N°	Avis de la commission d'aménagement du 13 janvier 2023	Prise de position du Conseil Communal
	<p style="text-align: center;">AVIS</p> <p>Conformément à l'article 11 de la loi modifiée du 19 juillet 2004 concernant l'aménagement communal et le développement urbain, la commission d'aménagement, ci-après dénommée « la commission », dans sa séance du 9 janvier 2022, à laquelle assistaient les membres Monsieur Frank Goeders, Mesdames Myriam Bentz et Laura Pannacci ainsi que Messieurs Flavio Amado, Claude Schuman et Fabio Ottaviani, a émis le présent avis au sujet du projet de refonte complète du plan d'aménagement général (PAG) de la commune de Sandweiler présenté par le collège des bourgmestre et échevins de la commune précitée et élaboré par Zeyen+Baumann S.à r.l.. Les représentants-experts Messieurs Claude Wagner, Philippe Peters, Fabien Nimax, Olivier Jeitz, Sven Fielder, Roland Fox et Jeff Biever assistaient avec voix consultatives à la séance.</p> <p>En vertu de l'article 11 alinéa 2 de la loi modifiée du 19 juillet 2004 concernant l'aménagement communal et le développement urbain, ci-après dénommée « la Loi », « la commission d'aménagement émet son avis quant à la conformité e

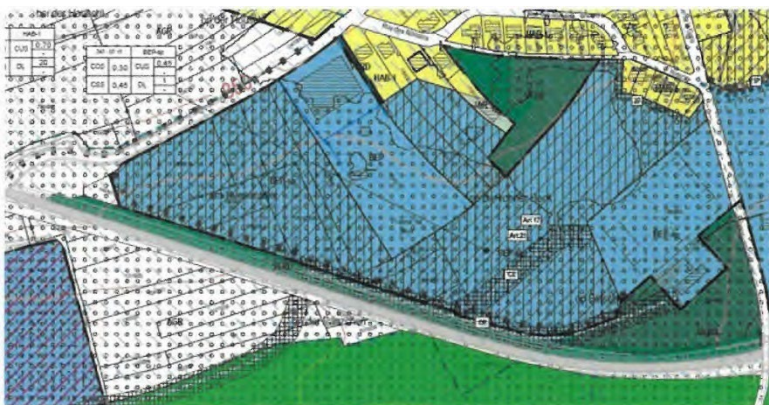
Une partie des tronçons des CR171et CR185 sont classés en zone forestière [FOR] et font partie d'espaces verts. La commission recommande d'adapter la partie graphique en excluant de ces zones les tronçons des chemins repris qui se trouvent sur une parcelle du domaine public.

Adapter la PG du PAG en supprimant la zone forestière (FOR) sur les tronçons des CR171et CR185.

Extrait de la partie graphique du projet de PAG

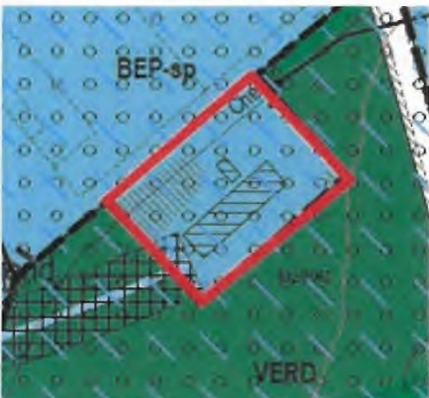
Qui plus est, le projet de PAG désigne une zone de verdure [VERD] le long de la Route nationale du contournement de Sandweiler (extraits ci-dessous). Ladite zone se trouve sur le domaine public du contournement et serait à supprimer.

Adapter la PG du PAG en supprimant la zone de verdure (VERD) le long de la Route nationale du contournement de Sandweiler.
